**Avis de la Mission Régionale d'Autorité environnementale
Nouvelle-Aquitaine formulé à l'occasion de la présentation
d'un projet de centrale photovoltaïque au sol
à Saint-Exupéry-les-Roches et Saint-Bonnet-près-Bort (19)**

n°MRAe 2024APNA79

dossier P-2024-15538

Localisation du projet : Communes de St-Exupéry-les-Roches et St-Bonnet-près-Bort (19)
Maître d'ouvrage : Société Centrale PV France
Avis émis à la demande de l'Autorité décisionnaire : Le préfet de Corrèze
En date du : 27 février 2024
Dans le cadre de la procédure d'autorisation : permis de construire
L'Agence régionale de santé et le préfet de département au titre de ses attributions dans le domaine de l'environnement ayant été consultés.

Plan masse – extrait étude d'impact page 30

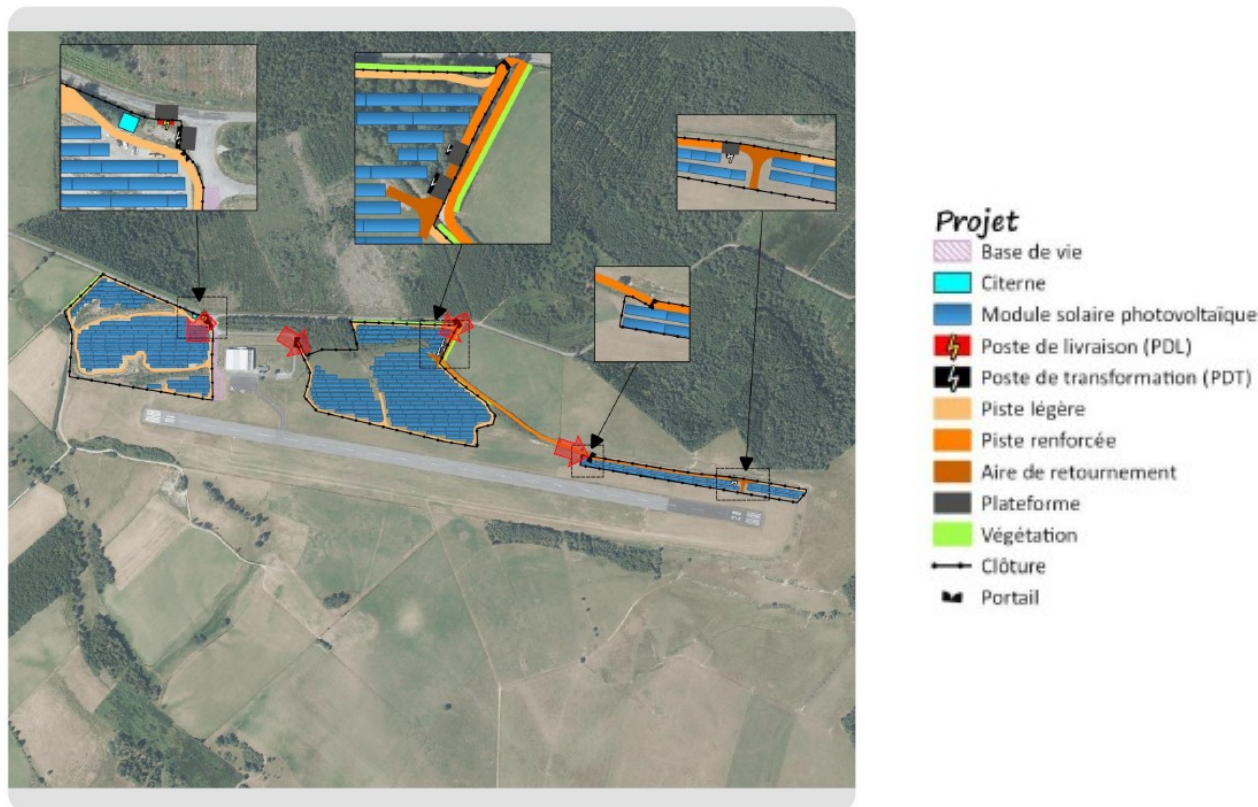
- de superposer le plan masse du projet sur cette carte ;
- de justifier l'absence d'évitement des secteurs les plus sensibles ;
- de quantifier les incidences résiduelles du projet après application des mesures d'évitement et de réduction d'impacts. Il appartient notamment au pétitionnaire de traiter la question de la destruction éventuelle des espèces protégées et/ou de leurs habitats naturels à l'occasion de la réalisation du projet. **La justification d'absence de nécessité de recourir aux dispositions dérogatoires prévues au Code de l'environnement portant sur la destruction d'espèces protégées doit être démontrée ;**

- de produire une carte des zones humides ;
 - de superposer le plan masse du projet sur cette carte ;
 - d'analyser les fonctionnalités des zones humides, le maintien de ces dernières pouvant nécessiter des mesures supplémentaires à l'évitement surfacique des zones humides identifiées ;
